# 改善箇所説明図

基準不適合発生箇所

変速機のギヤ

ギヤ一式

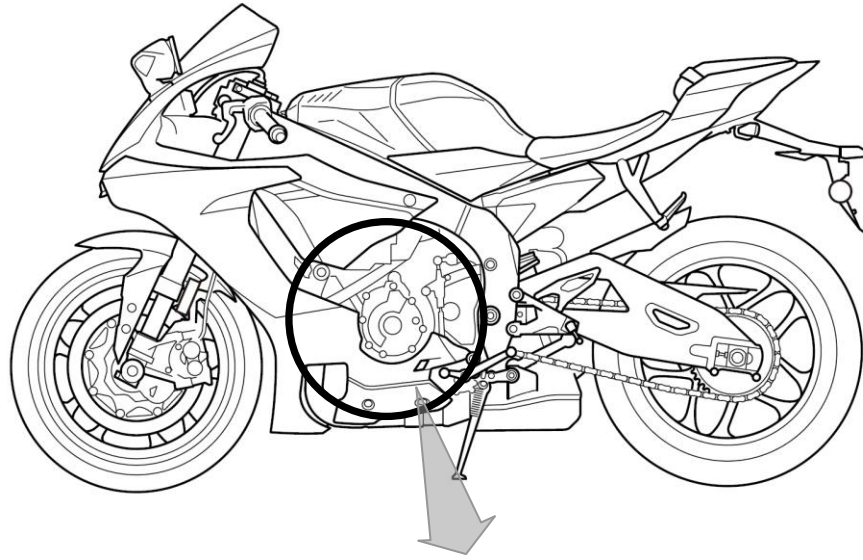
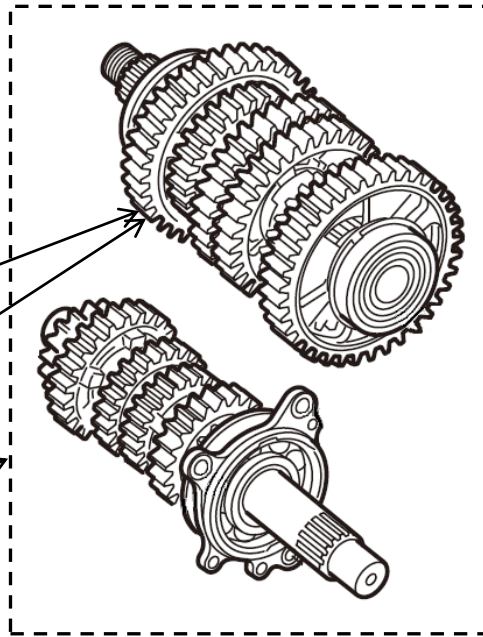
変速機において、ギヤの強度が不足しているため、サーキット走行等でスロットルを急全開にして加速しながら変速操作を行うと、当該ギヤに過大な応力が加わることがある。そのため、そのまま使用を続けると、亀裂が生じて破損し、最悪の場合、走行不能となるおそれがある。

改善の内容：全車両、変速機のギヤ一式を対策品と交換する。
